完成用部品の自主回収と交換について（周知依頼）

啓愛 K-TB58AAL ピラミッドレシーバーチューブ アルミ
啓愛 K-TB58ATI ピラミッドレシーバーチューブ チタン

自主回収のお知らせ

骨格構造義足 義足調整用部品 チューブ ピラミッド（メス付）

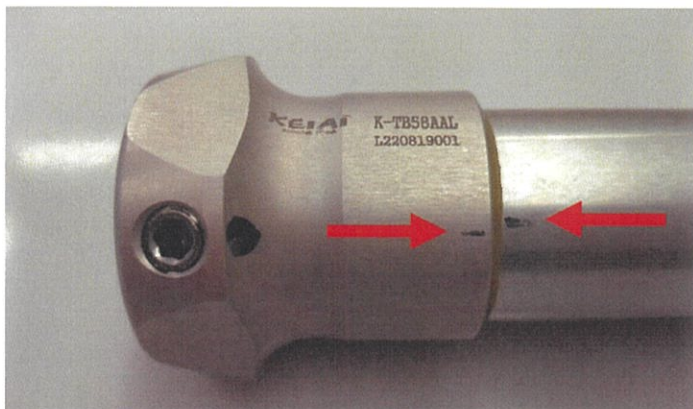
チューブアルミとピラミッドレシーバーの接続部に回旋が認められた。

チューブアルミとピラミッドレシーバーの結合部のはめあい公差および接着力不足

K-TB884AAL (チューブアルミ 400mm ($\phi 30$)) と K-CA75AAL (ピラミッドレシーバー
チューブクランプ アルミ ($\phi 30$))

K-TB884AAL (チューブアルミ 400mm ($\phi 30$)) と K-CA75ATI (ピラミッドレシーバー
チューブクランプ チタン ($\phi 30$))
